**ODPIS PROTOKOŁU Z NARADY KOORYNACYJNEJ NR 19/2019
DOTYCZĄCY SPRAWY NR GK.6630.2.145.2019**

Sprawa dotyczy: **Sieć wodociągowa, kable energetyczne, rurociąg odwadniający
Zakład Projektowo-Usługowy Inżynierii Środowiska "PRIMEKO"**

Wnioskodawca: **Pleszew, dz. 437/2, 3296, 3293**

Przedłożony projekt był przedmiotem narady koordynacyjnej przeprowadzonej w dniu 09-10-2019

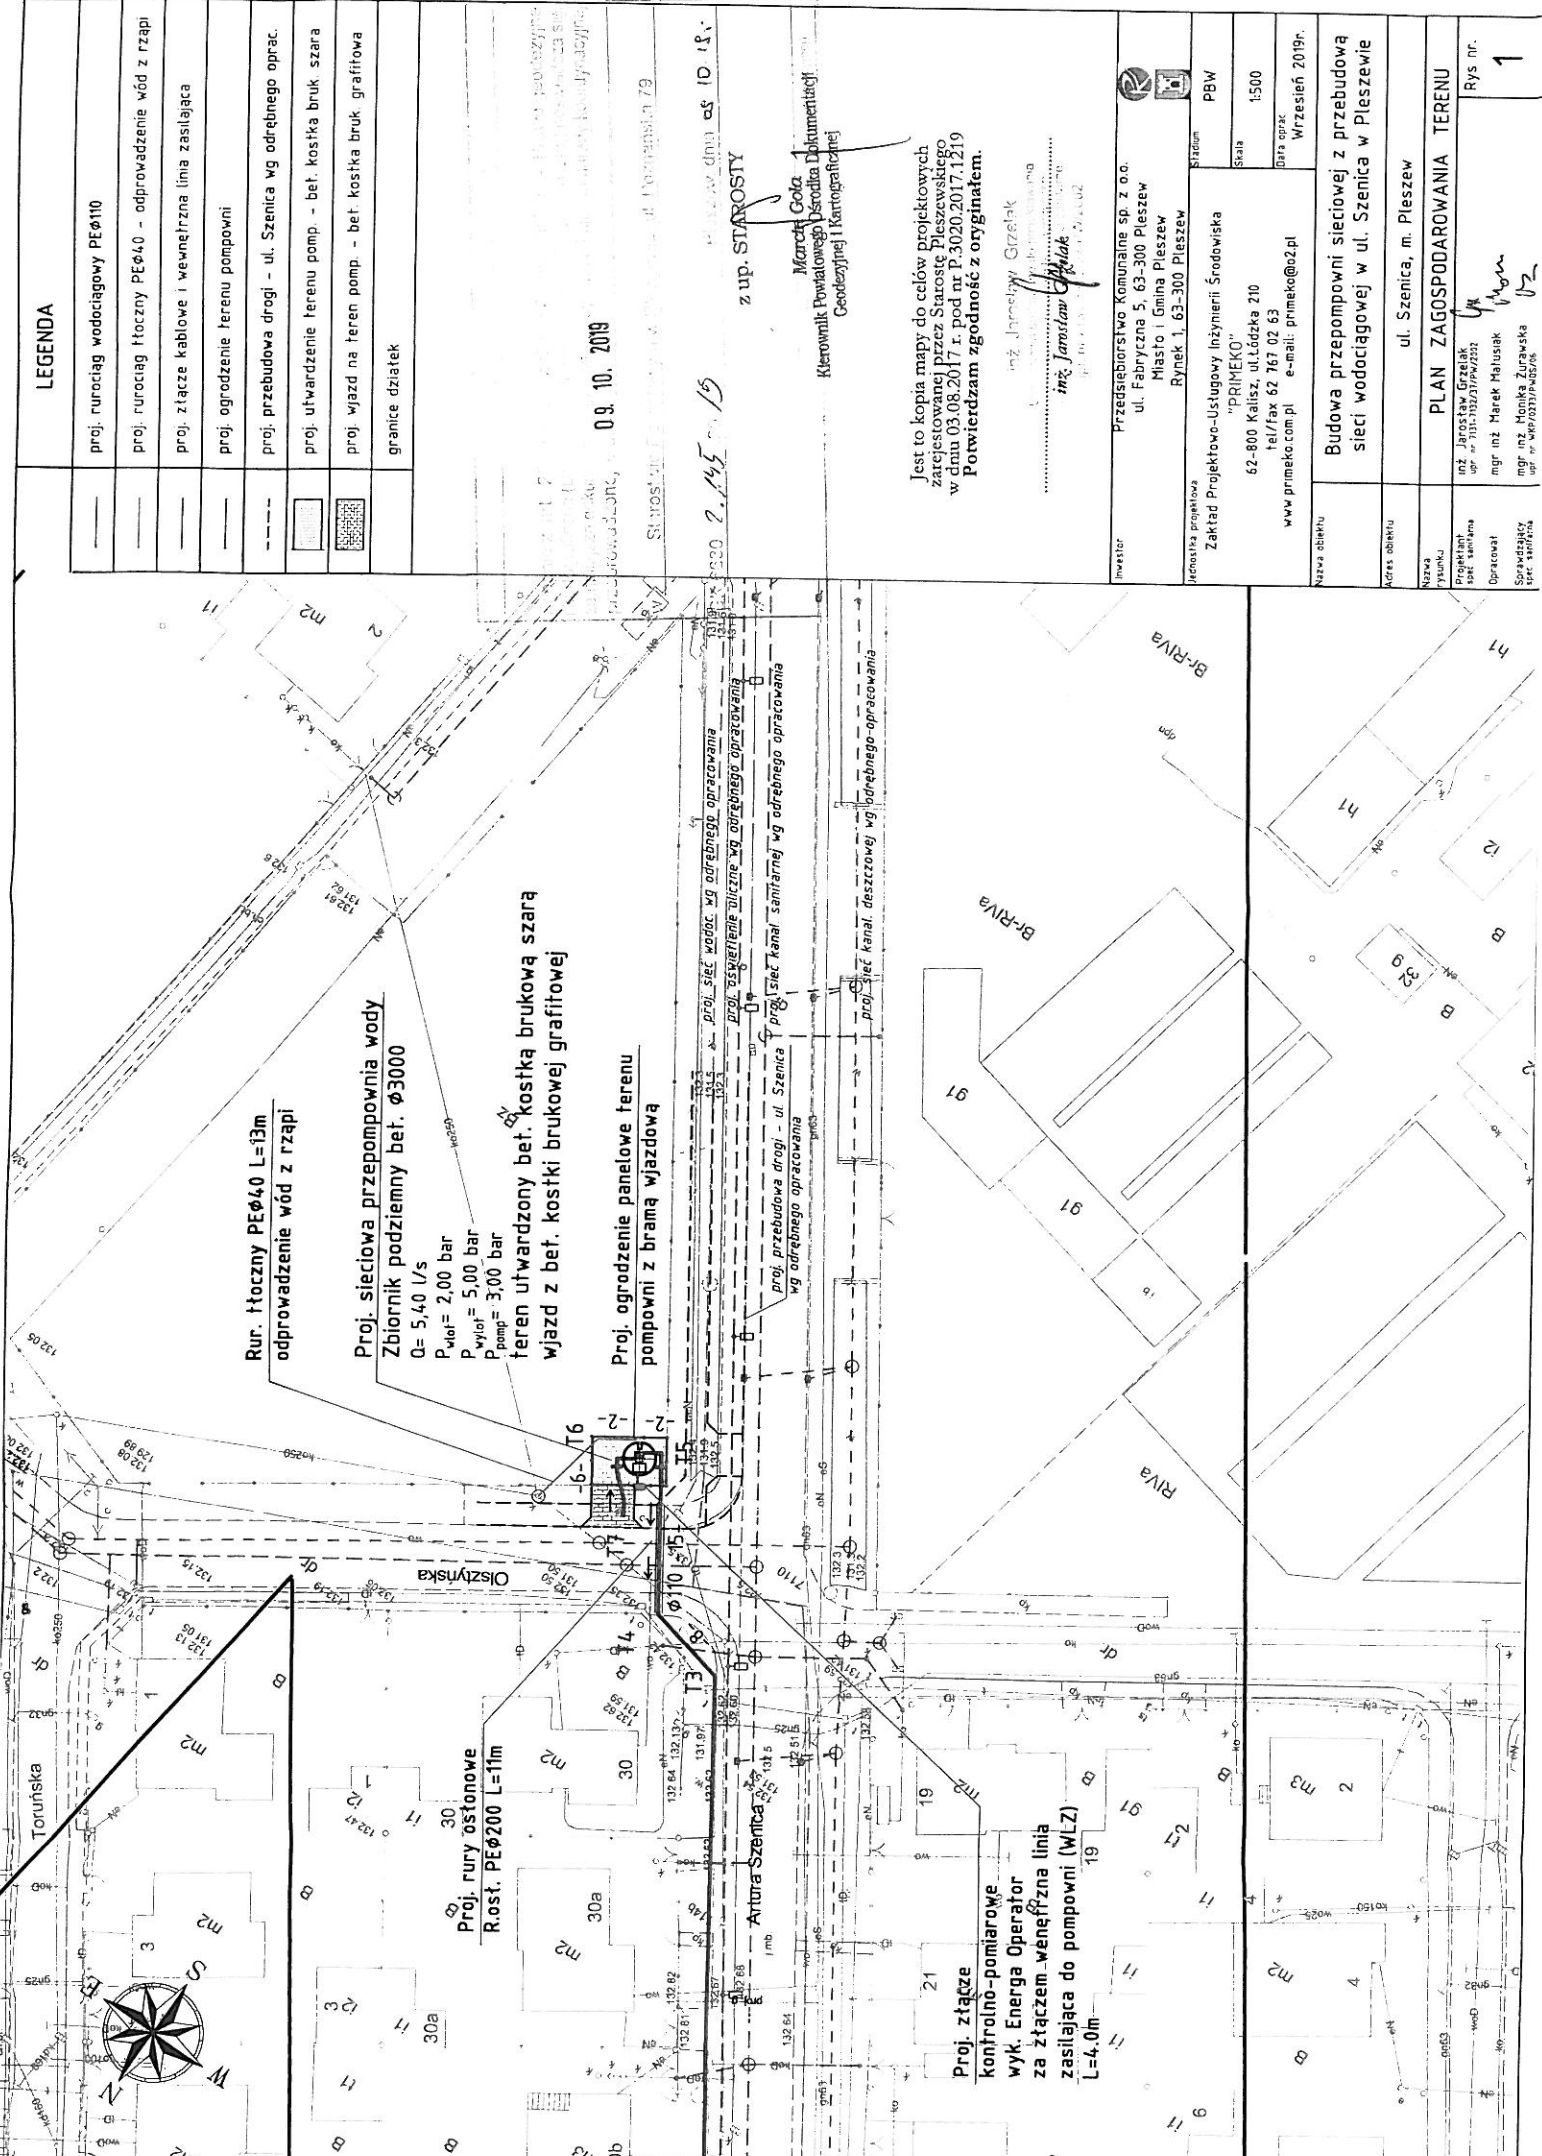
W obrębie projektowanych urządzeń istnieje infrastruktura elektroenergetyczna, w związku z tym prace ziemne w miejscach skrzyżowań i zbliżeń z siecią elektroenergetyczną wykonać ręcznie z zachowaniem ostrożności, zgodnie z obowiązującymi normami i przepisami w budownictwie. Na czas wykonywania robót oraz na stałe (w szczególności przy wykopach szerszych niż 0,6 m) sieć elektroenergetyczną zabezpieczyć przed oberwaniem.

Miejsca skrzyżowań/a i zbliżeń/a projektowanych urządzeń z siecią elektroenergetyczną zabezpieczyć rurami dwu-połówkowymi grubościennymi przez całą szerokość wykopu.

Szczegółowy przebieg sieci elektroenergetycznej należy ustalić w terenie na podstawie przekopów próbnych.

Prace ziemne w strefie po 2 m od osi przebiegu sieci elektroenergetycznej wykonać bez użycia sprzętu mechanicznego.

Miejsca zabezpieczeń podlegają odbiorowi przed zasypaniem przez pracownika RD Jarocin lub PE. Ewentualne koszty związane z uszkodzeniem sieci elektroenergetycznej zaistniałe w czasie prac lub w terminie 1 roku od czasu montażu nowych urządzeń, które nie zostały odebrane przez RD Jarocin lub PE obciążają wykonawców prac.
